**Avis délibéré**  
**de la Mission régionale d'autorité environnementale**  
**Provence-Alpes-Côte d'Azur**

**sur le projet de centrale photovoltaïque au sol avec batterie de**  
**stockage à Mons (83)**

**N° MRAe  
016454/A P**

Figure 2 : Plan d'implantation du projet - source : étude d'impact

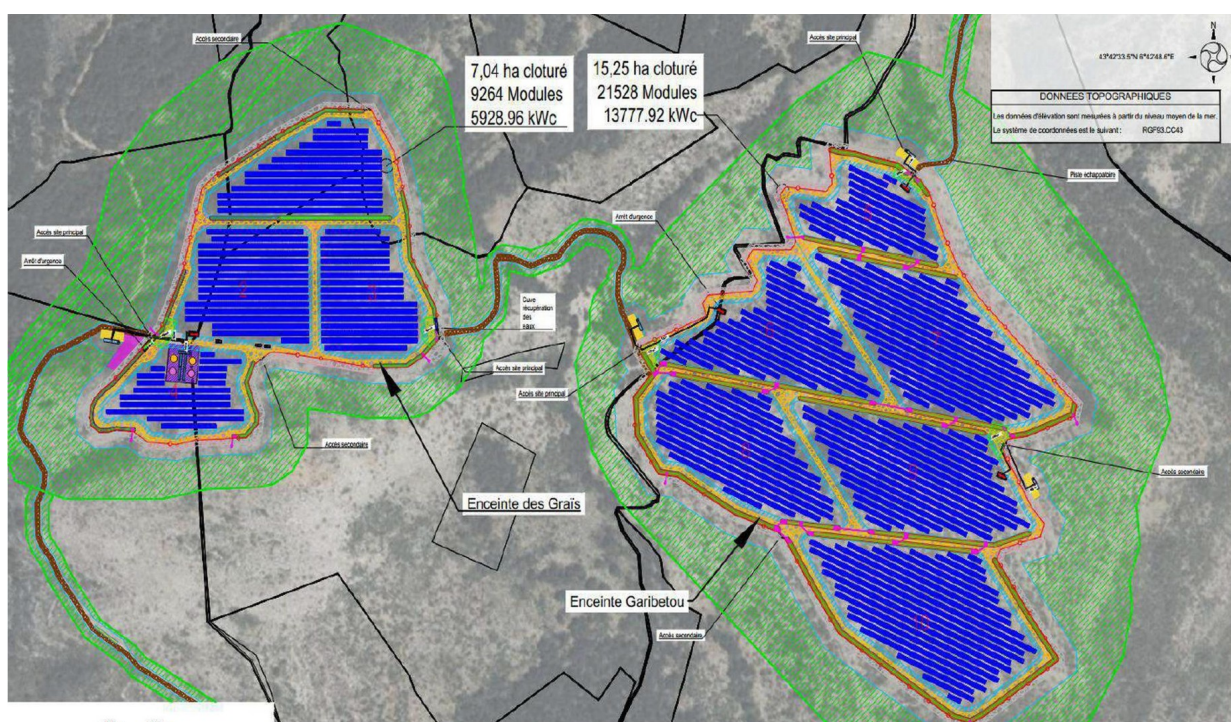
- certains arbres concernés par la mesure R4 de mise en défens ne sont pas clairement identifiés sur le plan de masse et semblent sous emprise des panneaux photovoltaïques ;
- les mesures proposées pour préserver les espèces faunistiques, spécifiquement pour les espèces protégées, sont très génériques ;
- le dossier ne prévoit pas, ou peu, de mesures de sauvegarde préalables aux travaux (prélèvement, sauvetage, mise en sécurité), ni la création d'habitats de substitution (abris, gîtes artificiels) ou d'actions de restauration écologique ;

***La MRAe recommande de réexaminer la complétude et la cohérence globale des mesures de réduction, d'en justifier la localisation, en particulier pour les espèces protégées et les corridors écologiques. Elle recommande également de préciser les espèces concernées par des mesures compensatoires, les sites retenus ainsi que les modalités de gestions associées.***
